**DIPLOMOVÁ
PRÁCE**

**PŘÍLOHA Č. 2
POSOUZENÍ DOKUMENTACE**

1. POSOUZENÍ PŘEDANÉ DOKUMENTACE

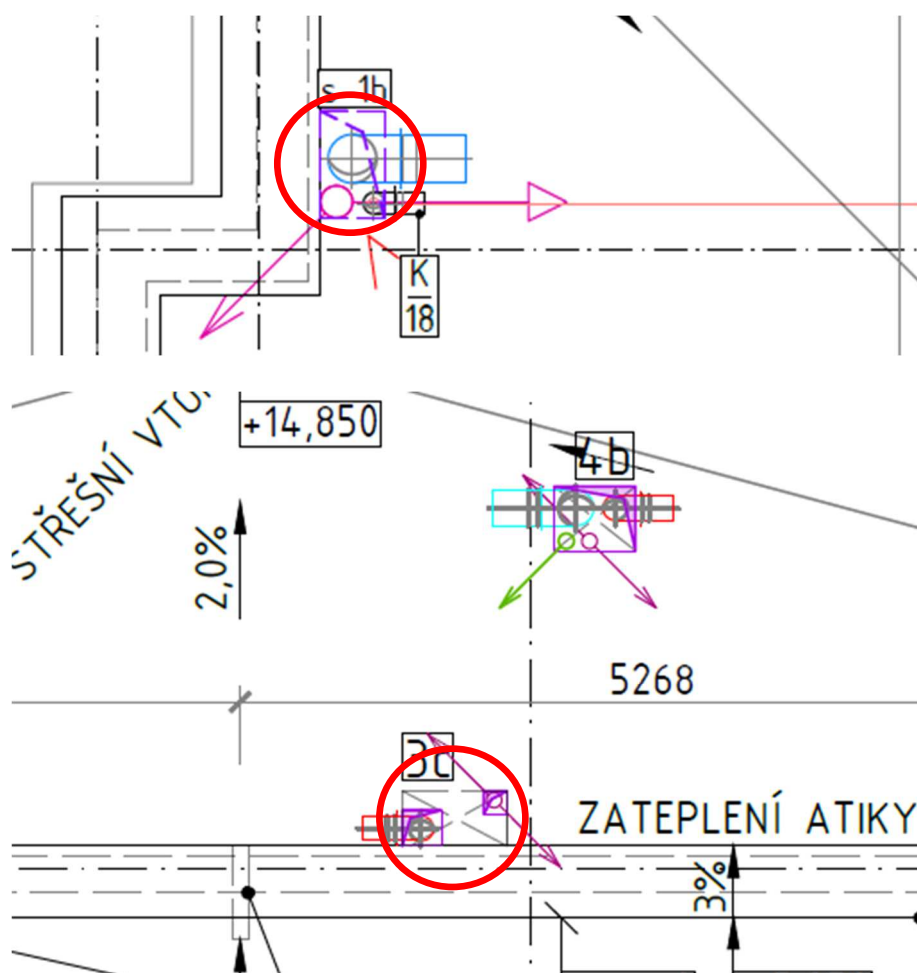
Na střeše A2 i C1 jsou některé instalační šachty umístěny v bezprostřední blízkosti atiky. Doporučená vzdálenost mezi vyústění instalační šachty a ostatními prvky střechy je alespoň 500 mm, aby bylo

zajištěno vhodné opracování PVC fólie. Z výkresů navíc není zcela jasné, jakým způsobem bude vyústění šachty na střechu realizováno. Mohla by být problematická i vzájemná vzdálenost jednotlivých potrubí vyústěných na střechu, protože se taktéž nachází ve velmi těsné vzájemné blízkosti.

Řešení: Je zapotřebí lépe rozpracovat výkresy a detaily vyústění instalačních šachet. Nabízí se například vést části potrubí střešním pláštěm k dosažení větších rozestupů mezi vyústěními.

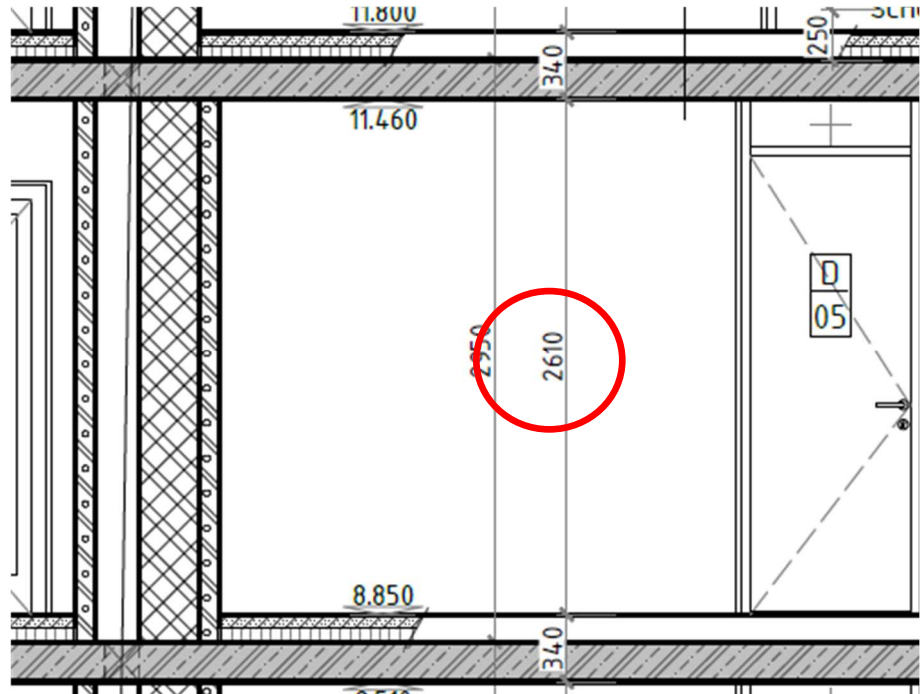
Světlá výška je navržena 2 610 mm. Doporučená minimální světlá výška obytných místností bytového domu je dle ČSN sice 2 600 mm, ale při započítání povolených odchylek konstrukcí může pod tuto hodnotu klesnout. Zde je výčet faktorů pro tuto situaci:

- Odchylna konstrukcí výšky pro zděné konstrukce: ± 25 mm

- Odchylka tl. stropní desky monolit. bet. kce.: ± 15 mm
- Odchylka tl. podlahy: (podlaha do tl .150 mm) ± 17 mm
- Průhyb konstrukce: (L/250) až 24 mm

Řešení: Z výše uvedených důvodů bych doporučil zvýšit projektovanou světlou výšku alespoň na 2 650 mm.
